## 改善箇所説明図

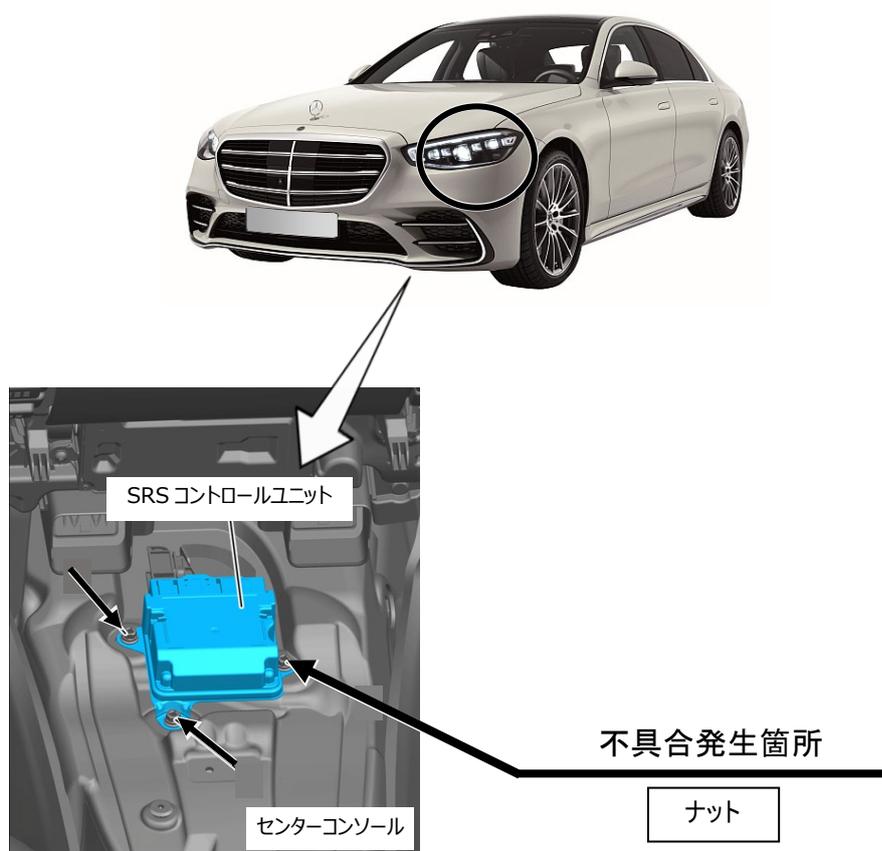
注：  は、点検して規定トルクで締付け直す部位を示す。

SRS(乗員補助拘束装置)コントロールユニットにおいて、製造時の取付けが不適切なため、確実に固定されていないものがある。そのため、事故等の衝突時にエアバッグが適切に展開しない、あるいは走行中の振動で正しくない加速度値を検出することで突然エアバッグが展開し、最悪の場合、乗員が負傷するおそれがある。

全車両、SRS コントロールユニットを固定しているナットを一度外して取付け状態を点検し、規定トルクで締付け直す。なお、ねじ山に損傷があった場合は、関連する部品を全て新品に交換する。
